con la presente si inviano le Osservazioni contro il Progetto di un impianto eolico codice

procedura ID\_VIP/ID\_MATTIM: 12691 denominato "PITIGLIANO" ubicato nei comuni di Pitigliano (GR)

**ID: Codice procedura (ID\_VIP/ID\_MATTM): 12691**

**“Progetto di un impianto eolico denominato "Pitigliano" ubicato nei comuni di Pitigliano (GR) e Sorano (GR) costituito da 20 (venti) aerogeneratori di potenza nominale 7,0 MW per un totale di 140,0 MW con relative opere connesse ed infrastrutture indispensabili”**

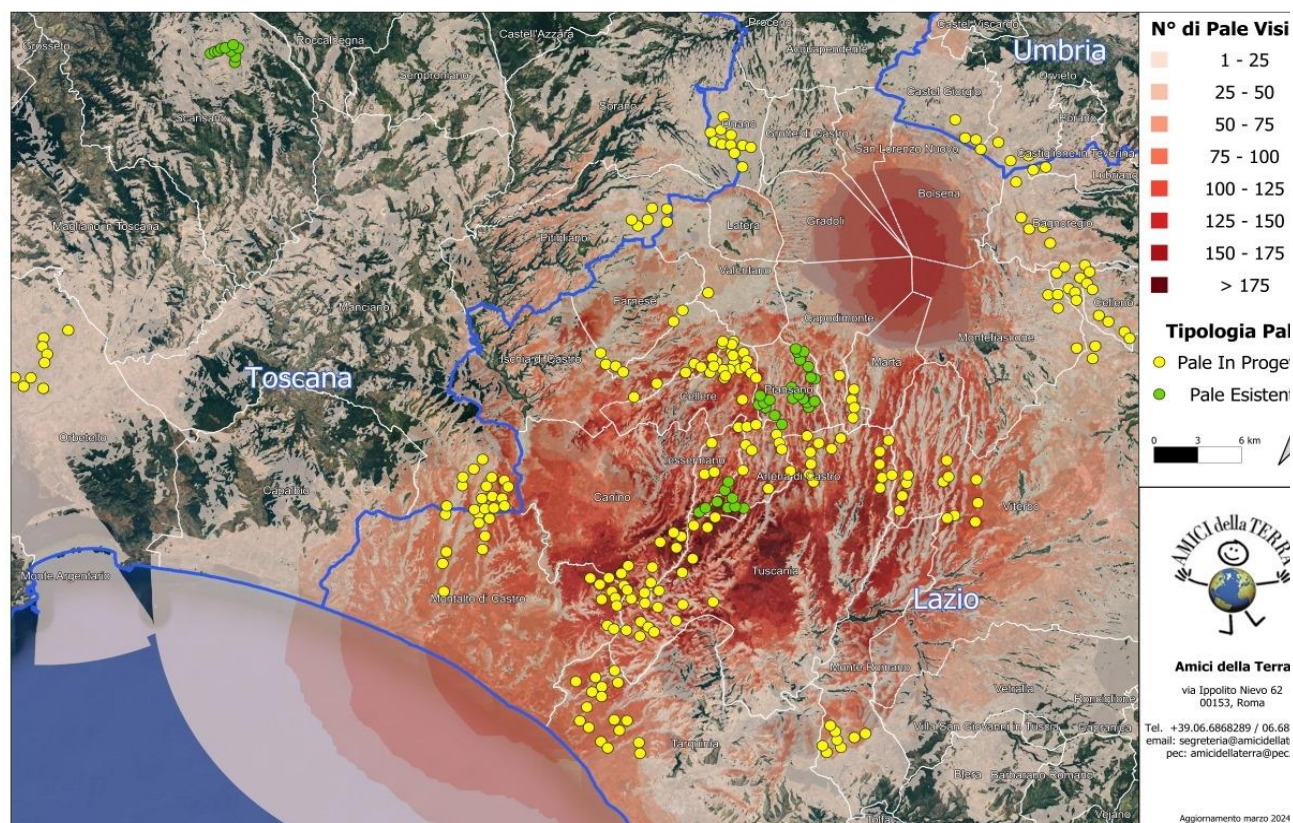
Alla luce di quanto descritto, possiamo concludere che la previsione *"Se a scala europea o nazionale la produzione di energia da fonti rinnovabili è spesso considerata*

*come unilateralmente positiva, è infatti a scala locale che lo sviluppo delle energie rinnovabili può produrre esternalità negative che intaccano i valori culturali e naturali del paesaggio, con potenziali ricadute sul turismo, sulla produzione agricola e sull'identità e riconoscibilità dei luoghi” ( da D.G.R Lazio n. 390/2022) è quanto mai appropriata anche per il territorio della “Città del Tufo” e della Tuscia settentrionale identificabili storicamente e culturalmente nella Maremma interna.*

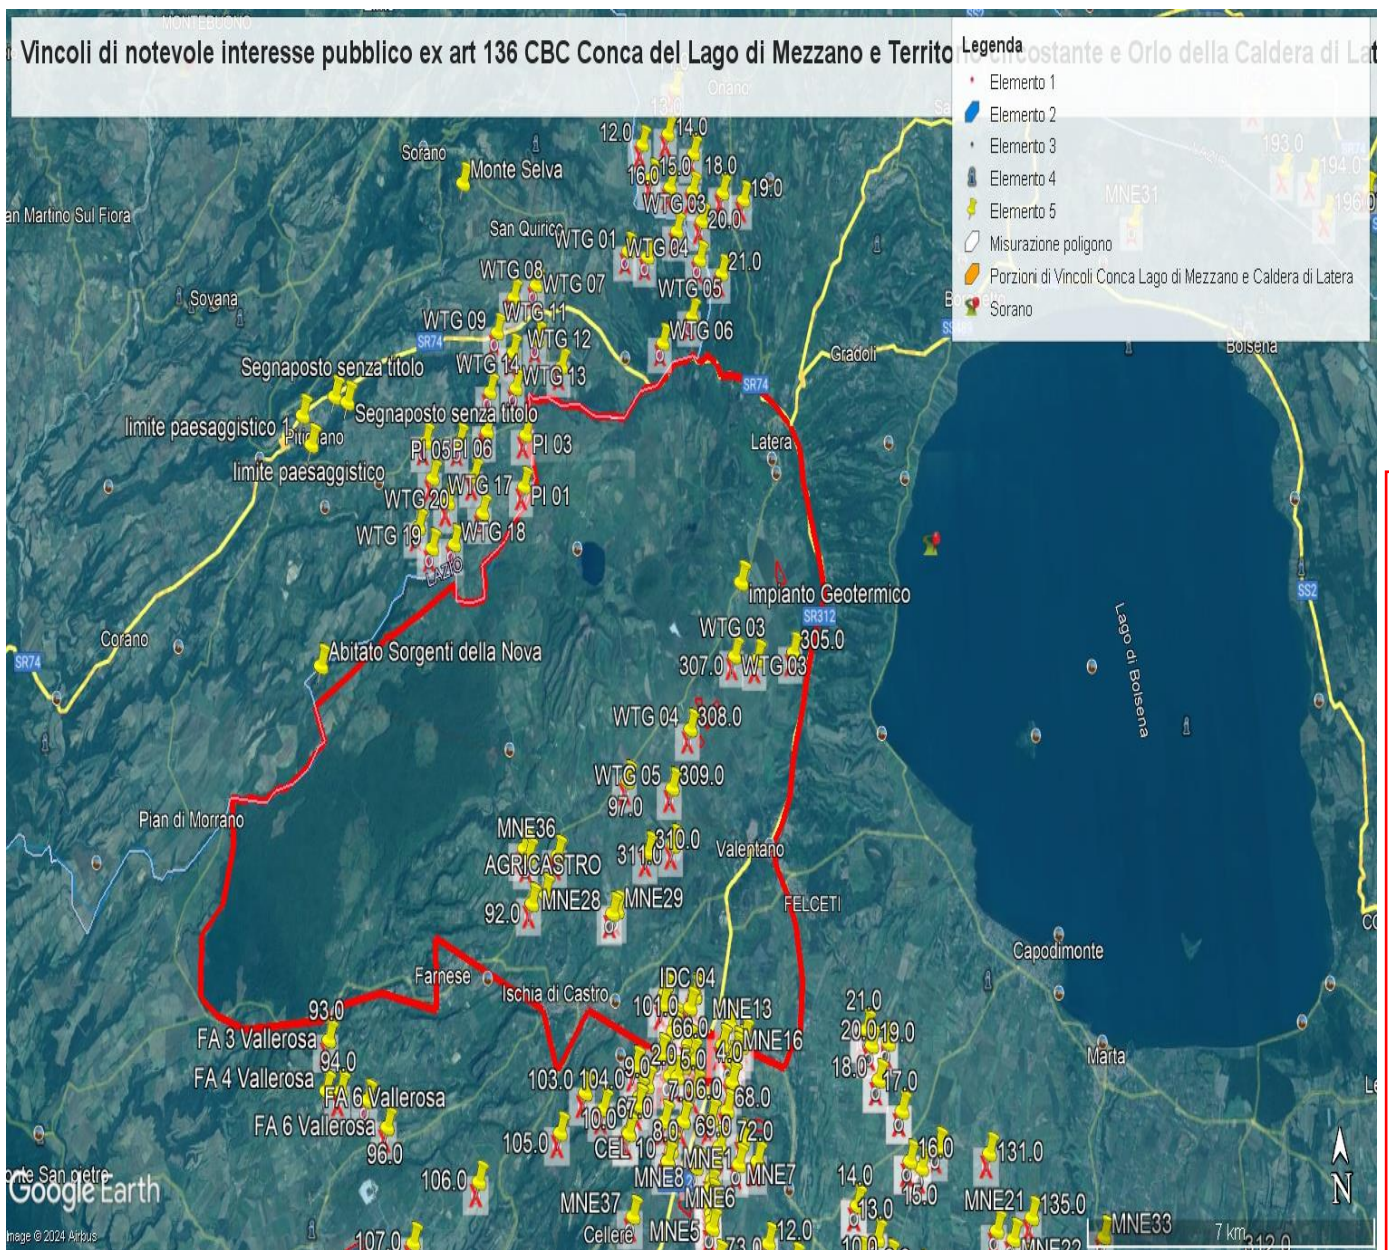
e schiantandosi cadrebbe direttamente sulla strada regionale e un'altra la WGT 09 a 235 metri dalla stessa facilmente raggiungibile dai pezzi creati in un eventuale schianto e anche la WGT 08 a 310 metri sempre in zona di relativo pericolo. Le pale WGT 10, 12 e 13 si trovano invece a 60 – 70 metri da una strada sterrata che collega abitazioni e strutture agricole mentre la WGT 14 a poco più di 200 metri. La pala WTG 16 si trova a 320 metri dalla Strada Provinciale Pantano ed a soli 100 da una strada sterrata che collega abitazioni e strutture agricole. La WTG 20 si trova a soli 160 metri da una strada sterrata che collega due Agriturismi. Anche queste costituisce un pericolo per l'incolumità delle persone e degli animali in caso di schianto o di rottura di parti dell'aerogeneratore. E' noto che possono verificarsi rotture della lama in rotazione o di pezzi della stessa e a volte anche crolli dell'intero aerogeneratore o spezzamento (meglio *rottura*) della torre a causa di incendi o eventi atmosferici estremi sempre più frequenti anche nei nostri territori. Uno dei principali eventi che comporta la rottura della lama è rappresentato dalla fulminazione atmosferica anche se le lame sono idoneamente protette contro questi fenomeni mediante ricettori metallici disposti alle estremità delle lame ed idoneamente collegati a terra. Nel caso di rottura accidentale di un elemento rotante a seguito di distacco, attraverso le leggi della balistica classica è possibile determinare le probabili traiettorie dell'elemento. Infatti, nota la velocità di rotazione e le caratteristiche geometriche, si può procedere all'applicazione delle leggi della fisica per giungere ad una stima esatta delle traiettorie. Purtroppo, la stima è chiaramente semplificata vista la complessità del problema e le molte variabili che entrano nel calcolo, soprattutto per ciò che riguarda le azioni aerodinamiche di portanza, resistenza e momento aerodinamico di difficile definizione soprattutto in caso di frammenti irregolari e di geometrie incognite. In letteratura esistono degli studi condotti relativamente a questa specifica tematica. Uno dei riferimenti è rappresentato dallo studio condotto dalla società Vestas Wind System: "Vestas V80 – Blade Trow calculation under normal operationing

conditions (2001)”. Detto studio riporta la stima della traiettoria di una pala eolica in condizioni di normale funzionamento sia per la pala intera che per eventuali frammenti. Lo studio ipotizza che, in assenza di forze aerodinamiche, la massima gittata si ottiene quando la pala si distacca dal rotore con un angolo di 135° azimut, considerando quale unica forza inerziale quella di gravità con approccio quindi conservativo e a vantaggio di sicurezza. Viene quindi calcolato il tempo di volo considerando la velocità verticale iniziale applicata al centro di gravità. Nota la durata di volo e conoscendo le componenti orizzontali e verticali della velocità è possibile definire la traiettoria dell'elemento distaccatosi. Le conclusioni dello studio analitico del fenomeno, **basato su grossolane approssimazioni anche dichiarate**, ha dimostrato che è opportuno evitare la presenza di ricettori sensibili al probabile distacco di organi rotanti nella circonferenza di raggio 85 m dall'asse dell'aerogeneratore. A pag 7 del Documento prodotto dalla proponente “ Relazione gittata” a pag 7 si afferma *“Nella definizione del Layout del Parco di Pitigliano-Sorano in un intorno di ampiezza pari a 212,04 m che rappresenta il valore di gittata reale stimato non ricade nessun punto sensibile”*. Questo valore della gittata massima oltre a non essere assolutamente condivisibile e non realistico in quanto addirittura di poco superiore all'altezza della pala non è neanche veritiero perché abbiamo visto che la S.R 174 maremmana sarebbe interessata dal crollo della pala WGT 07 e altre strade provinciali e secondarie sarebbero interessate dalla vicinanza di altri aerogeneratori sopra meglio individuati.

Infatti, il fenomeno della gittata massima è molto più complesso da stimare analiticamente, per questo si rimanda all'esperienza dei costruttori più esperti i quali indicano detto fenomeno come molto raro con una variabilità di ritrovamenti dei frammenti a distanze molto varie, in relazione ai numerosi fattori che possono condizionare l'evento, l'orografia, la velocità del vento, la direzione, le azioni aerodinamiche di portanza che potrebbero spingere a centinaia di metri frammenti di elementi rotanti, come purtroppo avvenuto già in

**IMMAGINE n. 2** Impianto eolico industriale “Pitigliano” e distanze aerogeneratori dai Vincoli della Conca del Lago di Mezzano...

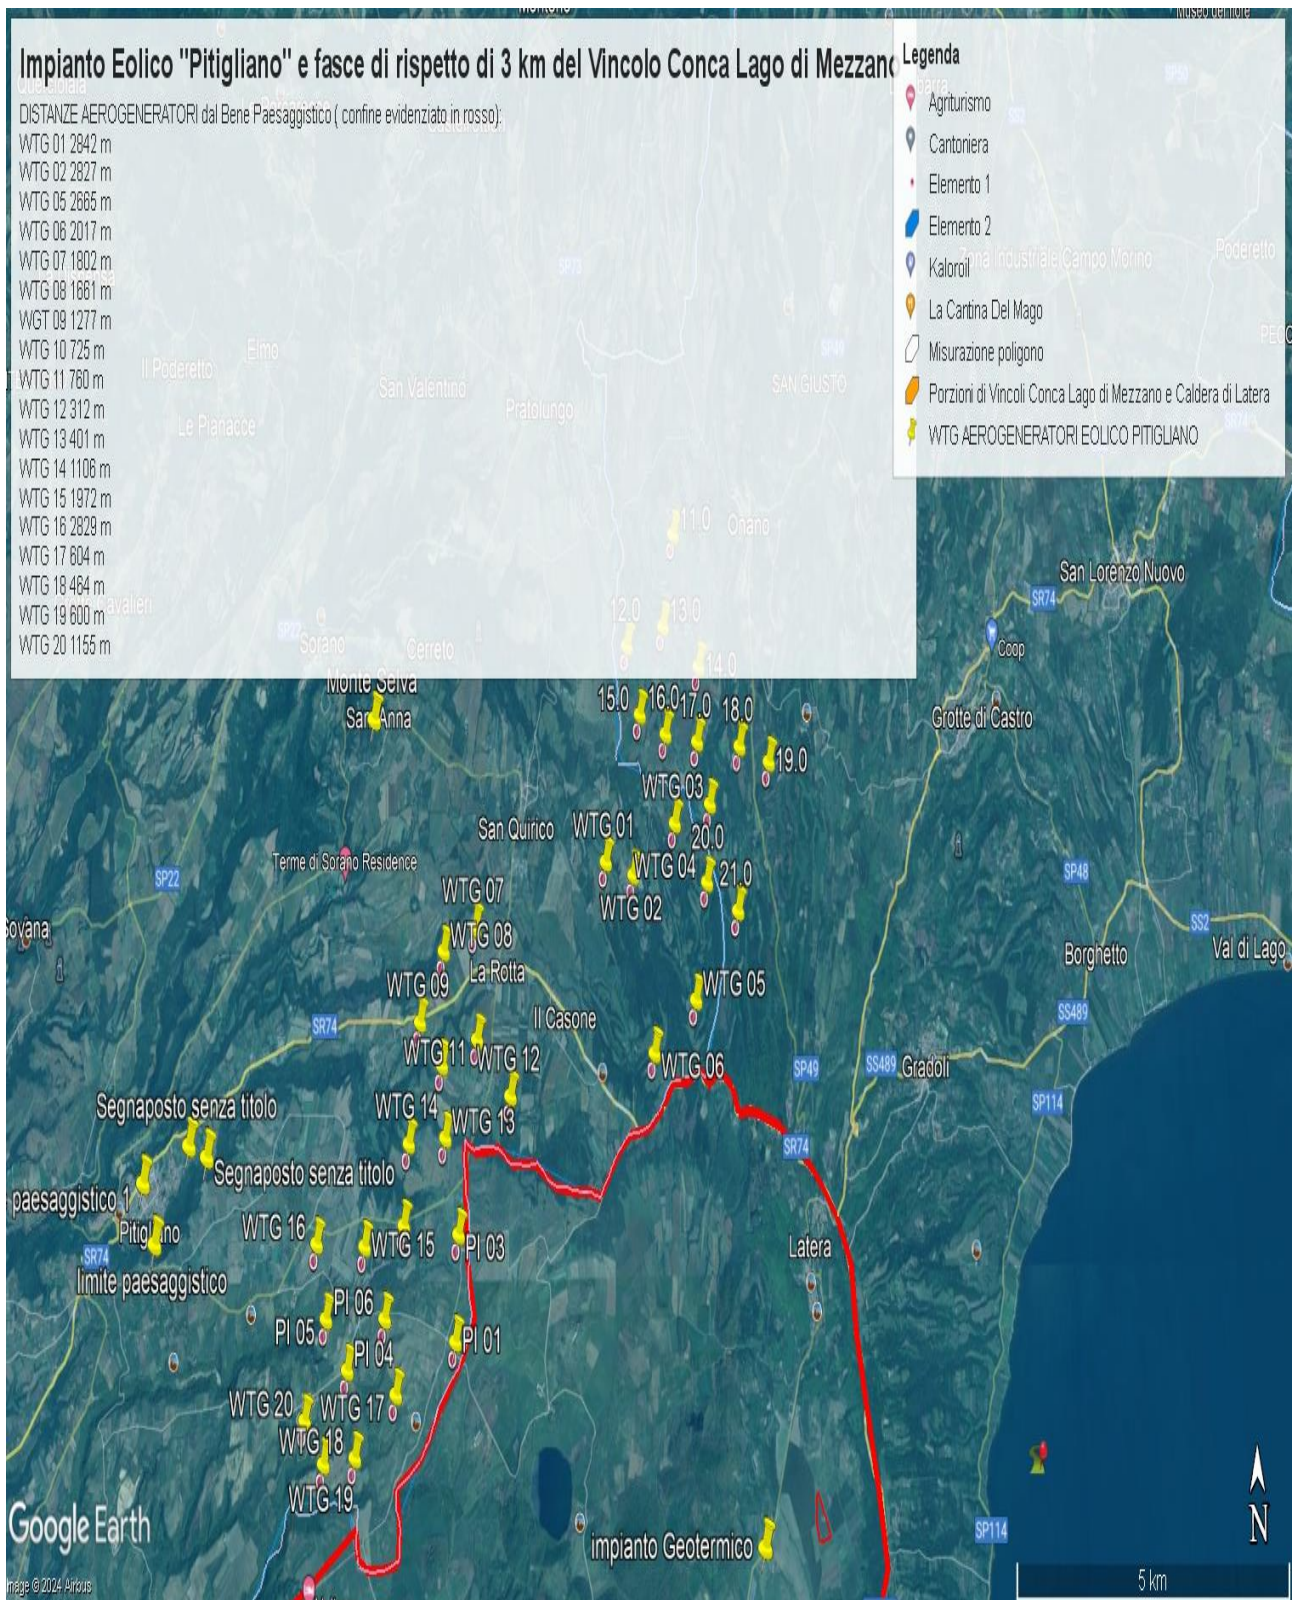
Come è illustrato nell'immagine si ribadisce che l'impianto industriale "Pitigliano" ricade completamente all'interno delle fasce di rispetto dei due vincoli di notevole

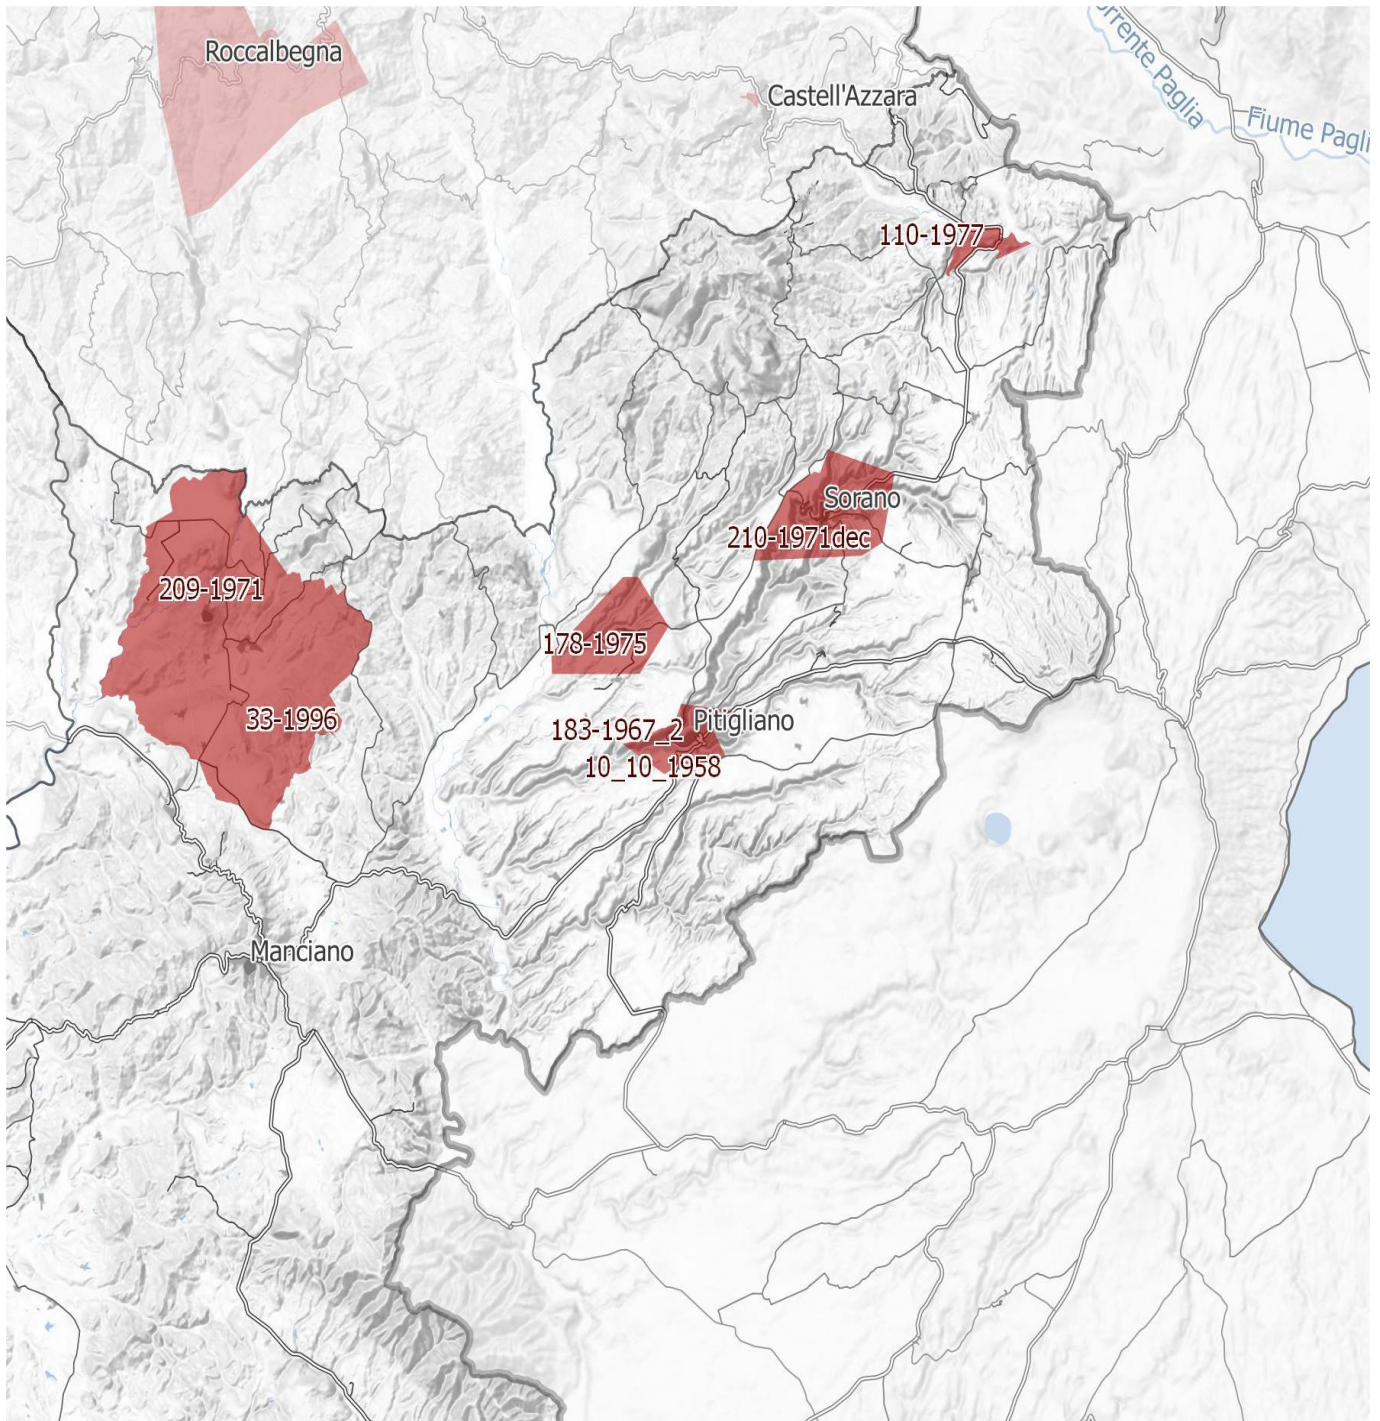
*Inoltre, come sostiene la Proponente parte dell'impianto si verrebbe a trovare a 3,5 km dal centro abitato di Sorano. Infatti, tre degli aerogeneratori WTG 08, 09, 10 sono addirittura all'interno delle fasce di rispetto dei 3 km del suo vincolo paesaggistico di notevole interesse pubblico ex art 136 del CBC. Si evidenzia che così si crea*

**IMMAGINE n. 4** Si evidenzia che i tre aerogeneratori WTG 07, WTG 08 e WTG 09 impattano con il vincolo paesaggistico di notevole interesse pubblico del Centro Storico di Sorano. Il WTG 07 si troverebbe a 2828 m, WTG 08 2504 e WTG 09 2990. Il cavidotto dell'impianto invece impatta in buona parte del Vincolo paesaggistico ex art. 136 del CBC del Centro Storico di Pitigliano.

**IMMAGINE n 5.** Mappa eolici elaborata dall'Associazione Amici della Terra. La mappa evidenzia il cumulo degli impianti tra Lazio e Toscana.

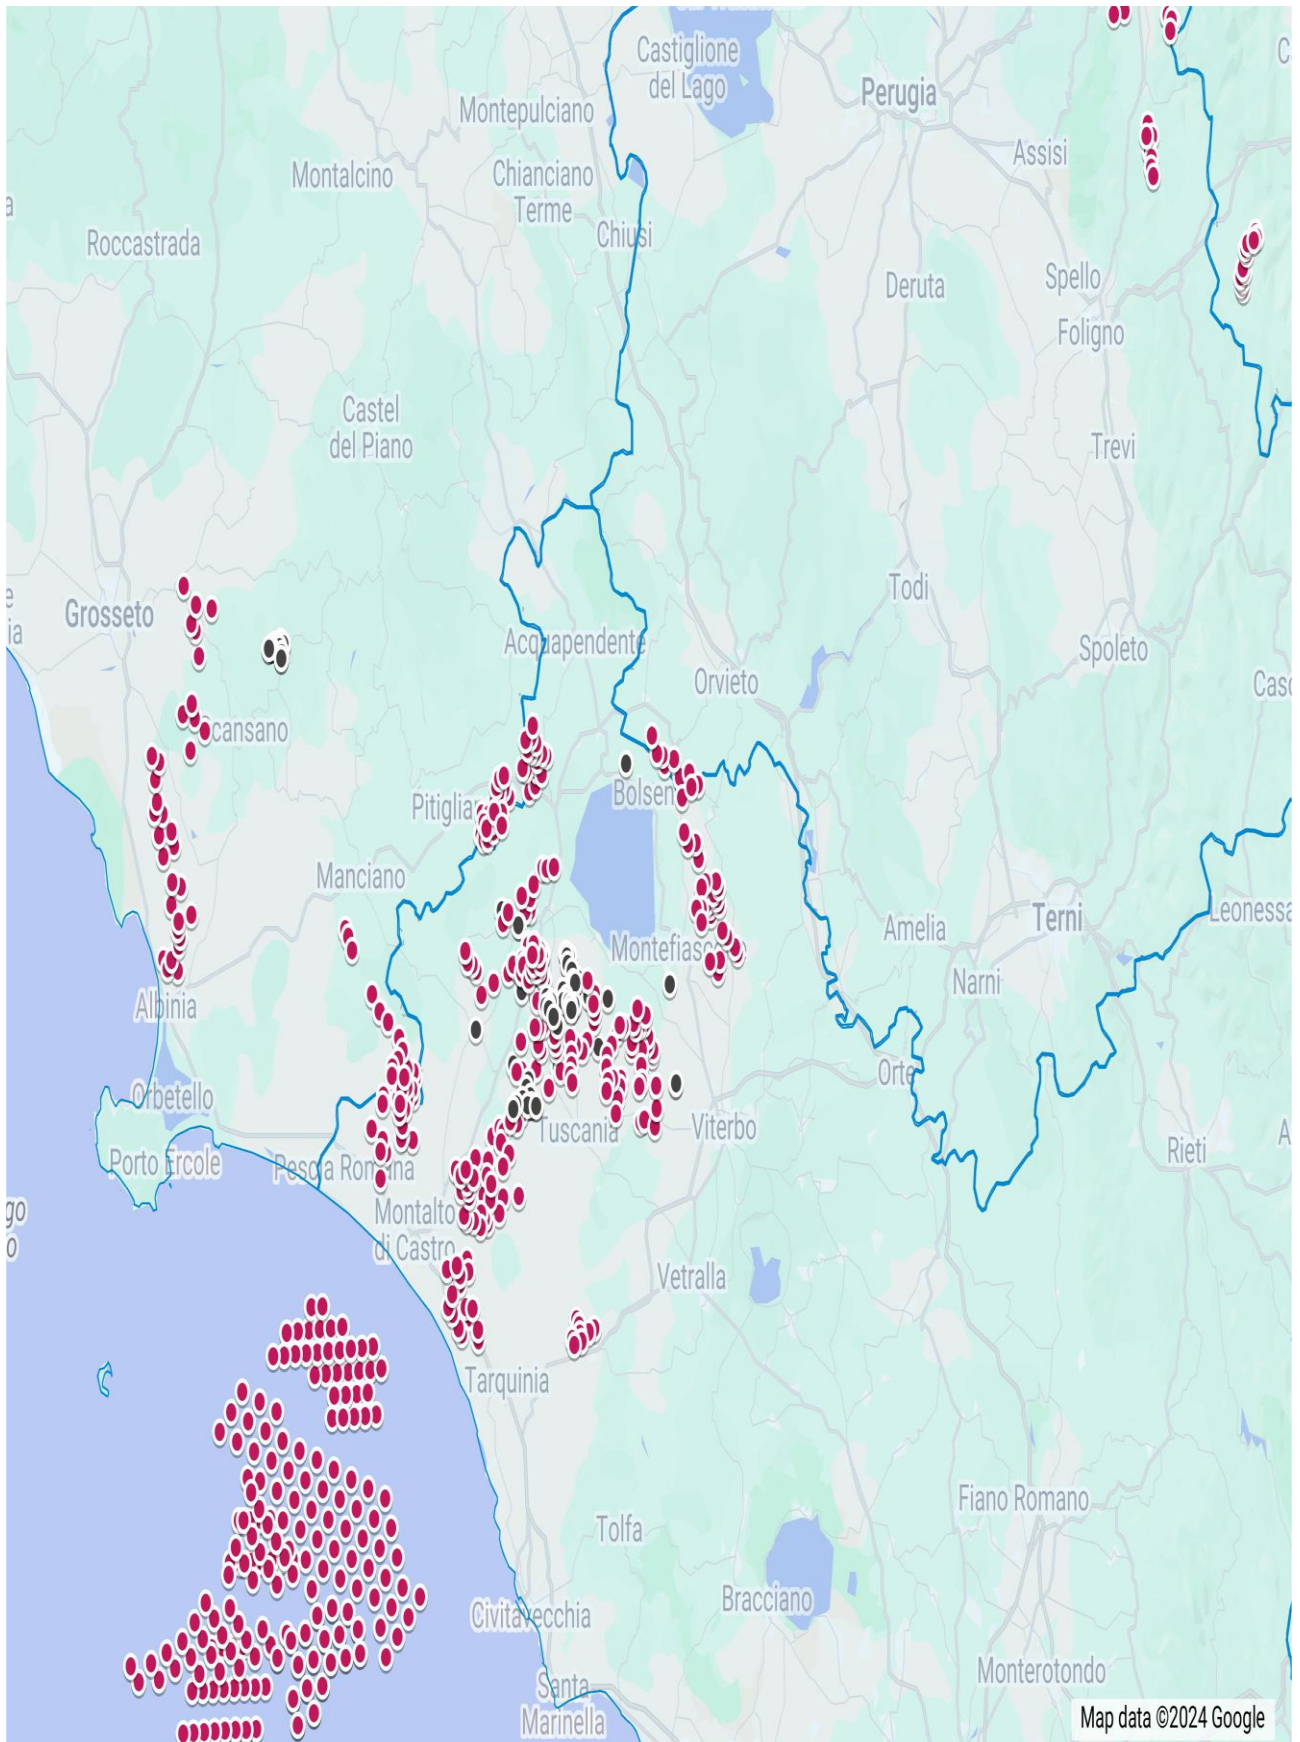
Riguardo al cumulo degli impianti FER, le mappe prodotte dalla proponente riguardano, come già evidenziato, soltanto una parte molto piccola degli impianti FER dell'area intermedia e vasta e in particolare di quelli eolici che contribuiscono a creare un notevole cumulo e la saturazione del territorio tosco laziale. Riguardo al cumulo dei soli impianti eolici si riporta la mappa dell'intervisibilità degli impianti eolici elaborata dall'Associazione nazionale “Amici della Terra”.
